Von: M.Bub, Landratsamt Nuernberger Land <m.bub@nuernberger-land.de>
Gesendet: Freitag, 23. Februar 2024 10:45
An: Tiefbau-Verkehrsplanung Stadt Lauf
Cc: pp-mfr.lauf.pi.verkehr@polizei.bayern.de
Betreff: LAU08 - Lauf, Simonshofer Straße, Variantenuntersuchung Querungshilfen

Stellungnahme zur „Variantenuntersuchung Querungsstellen“ – Schulwegverbindung aus Richtung Ost zu den Schulen in Lauf Nord

Variantenuntersuchung Querungsstellen

Schulwegverbindung aus Richtung Ost zu den Schulen in Lauf Nord

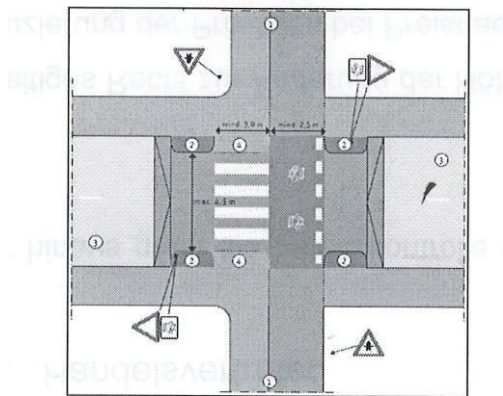
Beim Unfallgeschehen fehlt, dass die Autos am FGÜ standen. Dies ist wichtig, da die Geschwindigkeit des Autos die entscheidende Rolle spielt, wie schwer der Unfall ist. Wäre

das Auto mit 30-40 km/h wie bei einer Mittelinsel unterwegs gewesen, wäre es deutlich schlimmer ausgegangen. In der Eschenauer Str. sind bei der Mittelinsel 2 Unfälle mit Kindern passiert.
